PROJET GARE NOUVELLE DE NÎMES-MANDUEL-REDESSAN

DOSSIER DE DEMANDE D'AUTORISATION UNIQUE POUR LES INSTALLATIONS, OUVRAGES, TRAVAUX ET ACTIVITÉS (IOTA) SOUMIS À AUTORISATION AU TITRE DE L'ARTICLE L. 214-3 DU CODE DE L'ENVIRONNEMENT

Pièce I :
Avis obligatoires remis sur le projet et mémoire en réponse

PARTIE 1 : MEMOIRE EN REPONSE

Figure 11 : Coupe d'une noue (source : dossier loi sur l'eau, p.73)

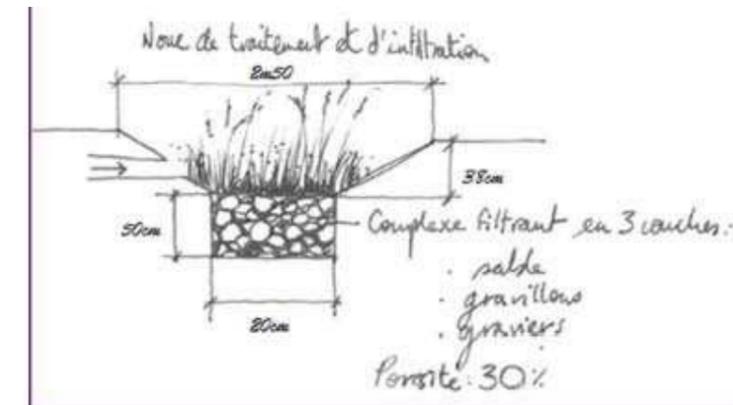
Le dossier présente les modalités de fonctionnement du dispositif et le type d'entretien qu'il nécessite en préconisant un entretien préventif si possible deux fois par an. Cette préconisation mériterait de faire l'objet d'un engagement clair.

Le dispositif prévu passe par un maintien en eau des noues sur une durée suffisamment longue pour permettre la filtration efficace des hydrocarbures et polluants divers. Ce choix soulève la question du risque de prolifération du moustique tigre.
